**Verslag huishoudelijke elektrische installatie op laagspanning en zeer lage spanning****Algemeen:**

Referentie: 010-20260727-01	Datum controle: 27/07/2026
Keurder: 010

Eigenaar:	EAN-code: Onbekend
Adres installatie: Heibergstraat 37, 2340 - Beerse	Nummer teller(s): 1SAG3100163588
	Distributienetbeheerder installatie: Fluvius
Datum uitvoering installatie: ☐ Vóór 01/10/1981 ☒ Tussen 01/10/1981 en 01/06/2020 ☐ Vanaf 01/06/2020	
Type: ☒ Woonenheid ☐ Niet-huishoudelijk ☐ PV ☐ Batterij ☐ Laadpaal

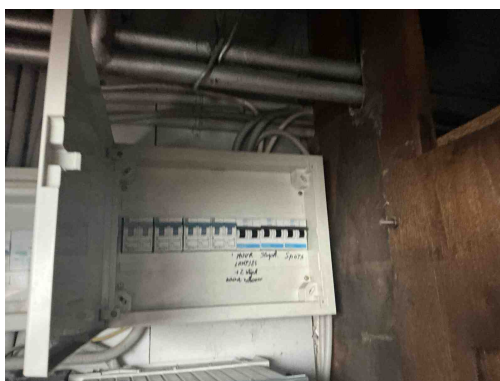
D24 - De differentieelstroombeschermingsinrichtingen die worden geplaatst in huishoudelijke installaties dienen tenminste van het type A te zijn (Boek 1: 5.3.5.3).

Opmerking: Algemeen

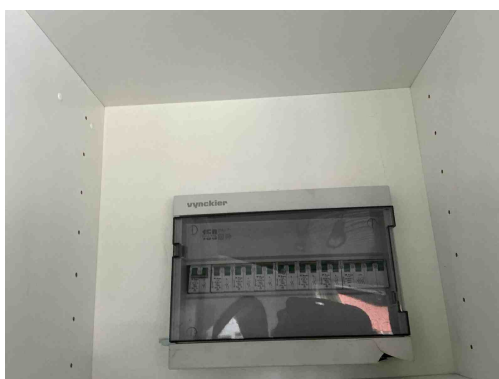
B17 - De voedingsspanning is niet op elk bord vermeld (Boek 1: 3.1.3.3).

Opmerking: Oa bord 1,2,3,4,5,....

B18 - Het volgnummer is niet op elk bord vermeld (Boek 1: 3.1.3.3).

Opmerking: Oa bord 1,2,3,4,5,....

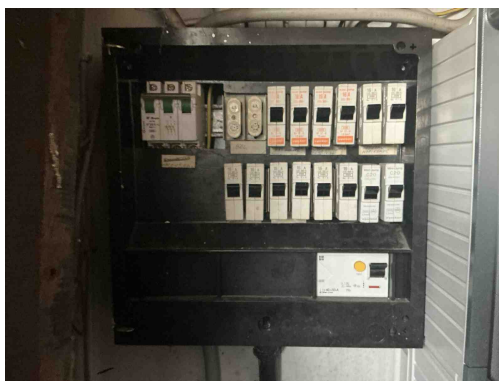
B17 - De voedingsspanning is niet op elk bord vermeld (Boek 1: 3.1.3.3).
Opmerking: Oa bord 1,2,3,4,5,....

B18 - Het volgnummer is niet op elk bord vermeld (Boek 1: 3.1.3.3).
Opmerking: Oa bord 1,2,3,4,5,....

T23 - Het elektrisch materiaal is beschadigd. (Boek 1: 1.4.1.3).
Opmerking: Oa garage en bord 5

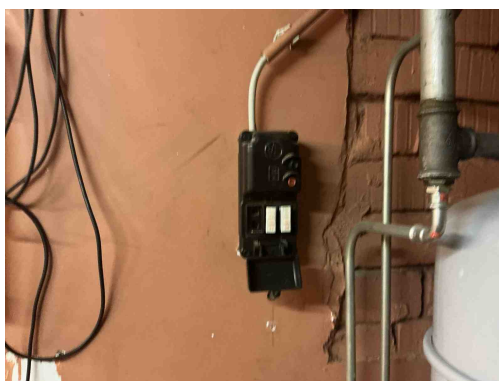
B17 - De voedingsspanning is niet op elk bord vermeld (Boek 1: 3.1.3.3).
Opmerking: Oa bord 1,2,3,4,5,....

B18 - Het volgnummer is niet op elk bord vermeld (Boek 1: 3.1.3.3).
Opmerking: Oa bord 1,2,3,4,5,....

B29 - Het elektrisch verdeelbord in een huishoudelijke ruimte is niet voorzien van een deur (Boek1: 5.3.5.1).
Opmerking: Oa bord 3

B30 - De houder van de beveiliging in een huishoudelijke ruimte is niet voorzien van aangepaste kalibreerelementen (Boek1: 5.3.5.5).
Opmerking: Oa bord 3 en 5

B06 - Het elektrisch verdeelbord heeft niet de minimale beschermingsgraad IPXX-B in een gewone ruimte (Boek 1: 4.2.2.3).
Opmerking: Oa bord 3 ,4,5,....

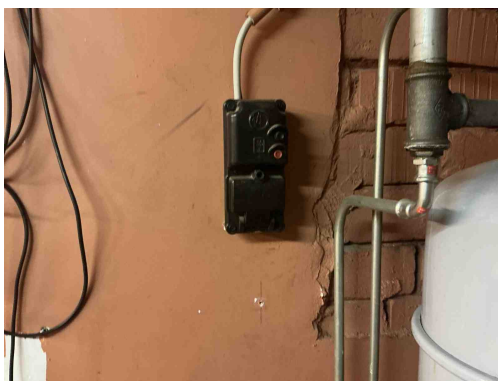
B17 - De voedingsspanning is niet op elk bord vermeld (Boek 1: 3.1.3.3).
Opmerking: Oa bord 1,2,3,4,5,....

B30 - De houder van de beveiliging in een huishoudelijke ruimte is niet voorzien van aangepaste kalibreerelementen (Boek1: 5.3.5.5).
Opmerking: Oa bord 3 en 5

B06 - Het elektrisch verdeelbord heeft niet de minimale beschermingsgraad IPXX-B in een gewone ruimte (Boek 1: 4.2.2.3).
Opmerking: Oa bord 3 ,4,5,....

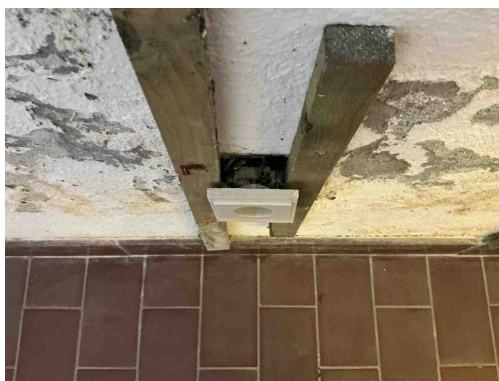
T10 - Bepaalde contactdozen en/of schakelaars zijn niet degelijk bevestigd (Boek 1: 1.4.1.3).
Opmerking: Oa buiten, kelder, living,...

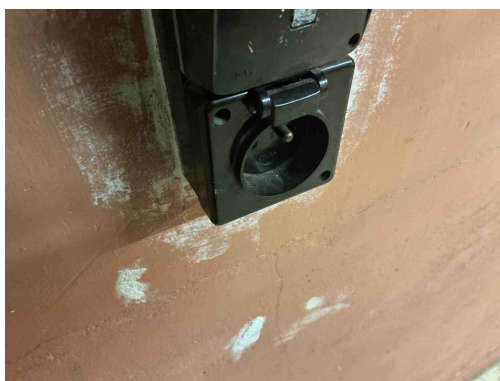
T10 - Bepaalde contactdozen en/of schakelaars zijn niet degelijk bevestigd (Boek 1: 1.4.1.3).
Opmerking: Oa buiten, kelder , living,...

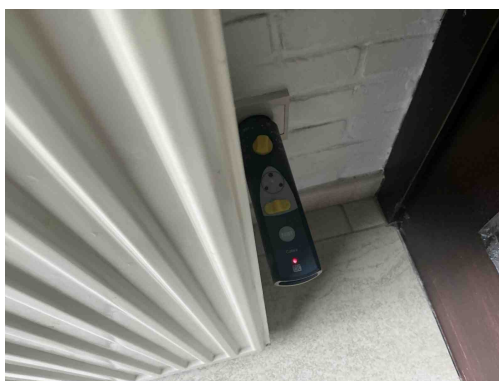
A16 - Er is geen continuïteit van de beschermingsgeleider van de contactdoos (Boek 1: 5.4.3.4).
Opmerking: Oa slaapkamer en living

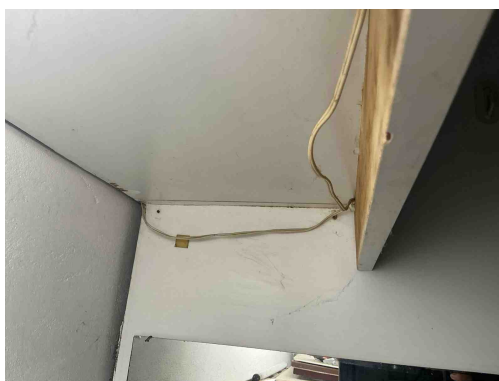
A16 - Er is geen continuïteit van de beschermingsgeleider van de contactdoos (Boek 1: 5.4.3.4).
Opmerking: Oa slaapkamer en living

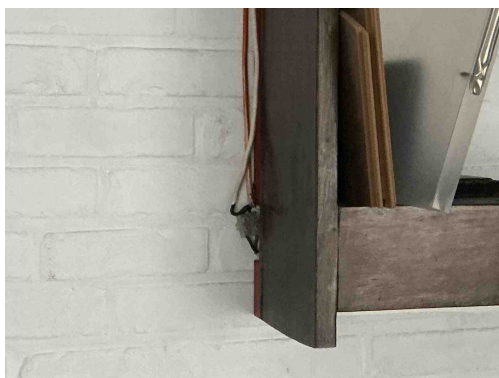
C27 - Het gebruik van geleiders van het type VTLMB (côte-à-côte) is niet toegestaan (Boek 1: 1.4.2.1).

Opmerking: Oa kelder en garage

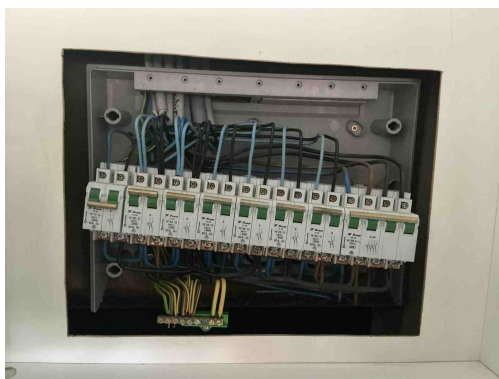
C26 - De verbindingen zijn niet gebeurd in borden, in aftakdozen, aan de klemmen van contactdozen, schakelaars of in de verlichtingstoestellen (Boek 1: 5.2.6.1).

Opmerking: Oa kelder en garage

C21 - Het gebruik van geleiders van het type VOB, zonder bijkomende afscherming is niet toegestaan (Boek 1: 5.2.9.6).

Opmerking: Oa kelder en garage

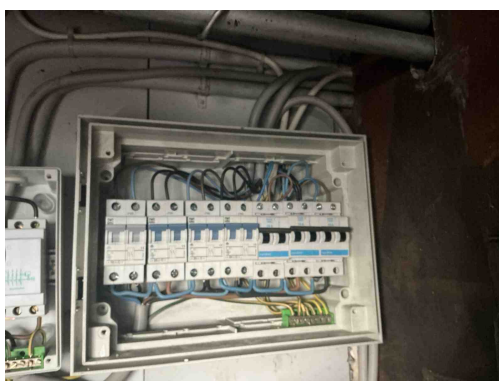
T23 - Het elektrisch materiaal is beschadigd. (Boek 1: 1.4.1.3).

Opmerking: Oa garage en bord 5

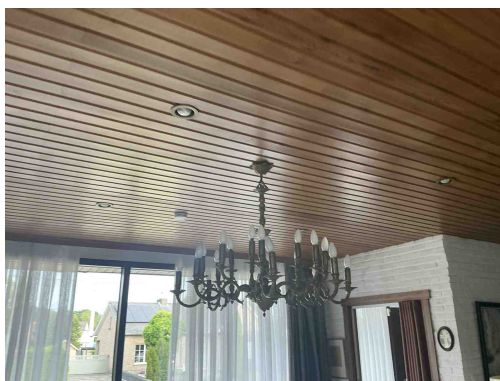
T21 - Het elektrisch materieel is niet geplaatst volgens de voorschriften van de fabrikant/ regels van goed vakmanschap . (Boek 1: 1.4.1.3)

Opmerking: Oa bord 1 en 5 vijzen van de ophanging niet afgedekt

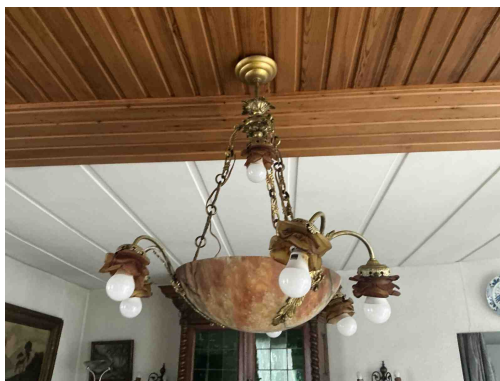
Klasse 00 armatuur

Opmerking: Oa living en eetplaats

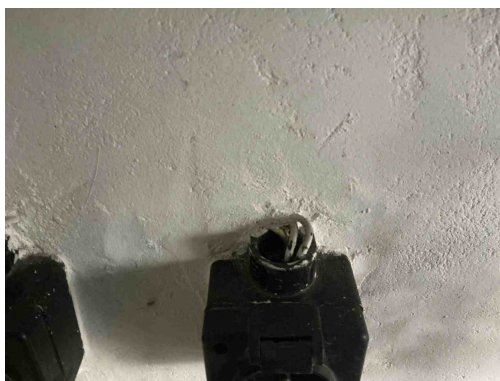
Klasse 00 armatuur

Opmerking: Oa living en eetplaats

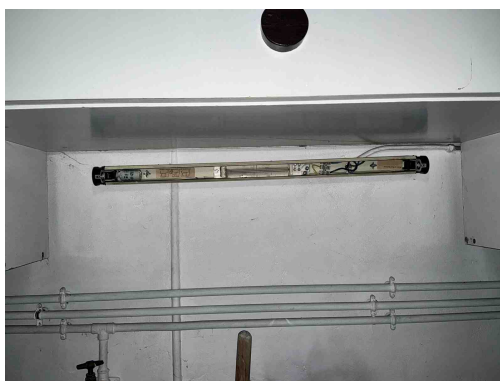
C21 - Het gebruik van geleiders van het type VOB, zonder bijkomende afscherming is niet toegestaan (Boek 1: 5.2.9.6).
Opmerking: Oa kelder en garage

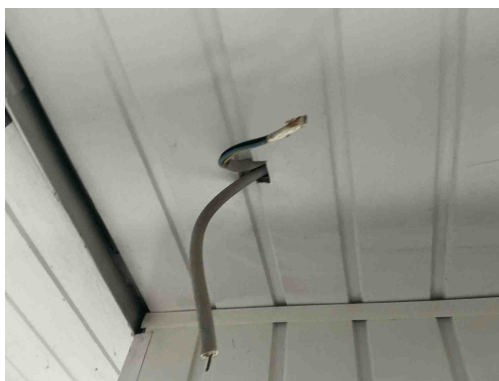
T23 - Het elektrisch materiaal is beschadigd. (Boek 1: 1.4.1.3).
Opmerking: Oa garage en bord 5

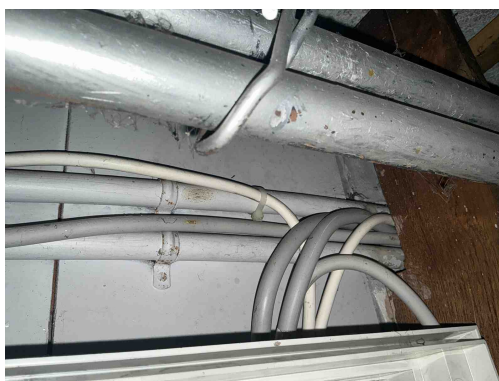
C28 - Niet gebruikte leidingen onder spanning zijn niet op een degelijke manier geïsoleerd of verwijderd (Boek 1: 4.2.1.1).
Opmerking: Oa kelder

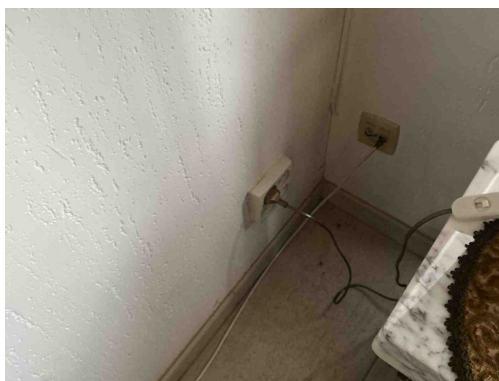
C38 - Het gebruikte kabeltype (snoerkabel) voldoet niet aan de specificaties die van toepassing zijn op voedingsleidingen voor vaste installatie (Boek 1: 1.4.2.1, 5.2.6.2).
Opmerking: Oa living en aan bord 1,2,3,...

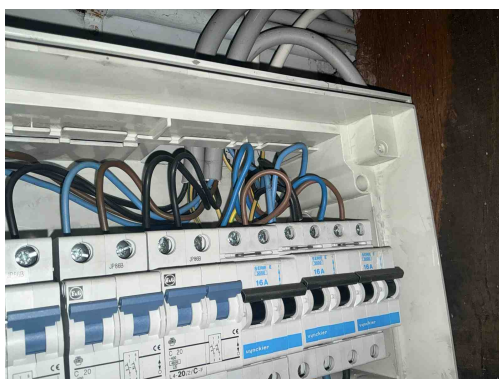
C38 - Het gebruikte kabeltype (snoerkabel) voldoet niet aan de specificaties die van toepassing zijn op voedingsleidingen voor vaste installatie (Boek 1: 1.4.2.1, 5.2.6.2).

Opmerking: Oa living en aan bord 1,2,3,...

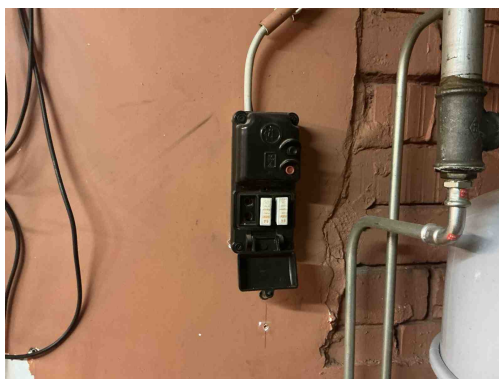
B16 - De interne soepele geleiders zijn niet aan beide uiteinden voorzien van samenknijpende hulzen of evenwaardig (Boek 1: 5.3.5.5).

Opmerking: Oa bord 1
